CTP Architectes Ordre des Architectes LR° S01312				PV	
COMPTE RENDU N° 31		Date de la visite :		Mardi 19/04/2022	
P1		Maître d'ouvrage :		PALAVAS-LES-FLOTS 00	
		Adresse :		16 Boulevard Maréchal Joffre 34250 PALAVAS-LES-FLOTS	
Opération :		ELEVATION DE LA CAPITAINERIE			
Adresse :		Port de plaisance de Palavas-les-Flots			
Marché n° :		21POR06			
Maîtrise d'Ouvrage :		MAIL		TELEPHONE	
Représenté par,		Mr Gabaudan	dga@palavaslesflots.com	06 79 54 65 60	
		Mr Jeanjean	portdepalavas@palavaslesflots.com	06 09 08 29 89	
		Mme Olivier	audrey.olivier@palavaslesflots.com	06 43 49 95 04	
Architecte :		Mr Cascales	cascales@architectes.org	06 09 71 23 25	
Coordonnateur SPS :		Mr Angilella	jma@imatec.fr	06 06 49 69 19	
Coordinateur SSI :		SO			
Bureau de Contrôle :		Mr Dadone	clement.dadone@btp-consultants.fr	06 46 70 77 47	
LOT	INTERVENANT	ENTREPRISE	MAIL	TELEPHONE	ETAT
1	GROS ŒUVRE/FONDATION Mr DELPAPA Régis	Le MARCORY & AFR DELMAS Clément	clermont@marcory.fr	04 67 96 79 30 06 74 98 98 29	Pre

COMPTE RENDU N° 31

TRAVAUX Semaine n°22 :	du 11 au 15 avril 2022 / Semaine n°15-2022
------------------------	--

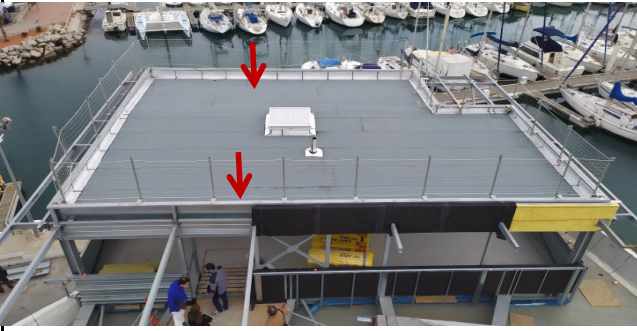
55	► <u>OSSATURE bardage IMCOMPLETE</u> : L'entreprise CMA doit fournir les plans de détail pour validation MOE - URGENT - Le retour vertical de la tablette de bardage [A] doit-être similaire au retour côté ascenseur, conformément au repérage ci-dessous. ▼		
56			
57	SOUS-FACE TRIPODE		
58	Afin de déterminer définitivement l'altimétrie de la sous-face, nous demandons de matérialiser sur site et sur acrotère béton une hauteur de sous-face dépendamment du calepinage en plafond et de la hauteur de l'allège supérieure. (Détails vu sur site avec Bernard Bardi)		
59	► LOT 04 : FRANCE ALUMINIUM	Convocation n° 32	OUI
60	► INTERVENTION : Pose et réglages des menuiseries à partir du lundi 25/04 - SEMAINE n°17/2022 -		
61	Fournir le détail technique du plafond SAS (Eclairage encastré en attente de décision MOA)		
62	► LOT 05 : SODAC	Convocation n° 32	NON
63	INTERVENTION prévue pour la première semaine de mai - SEMAINE n°18/2022 -
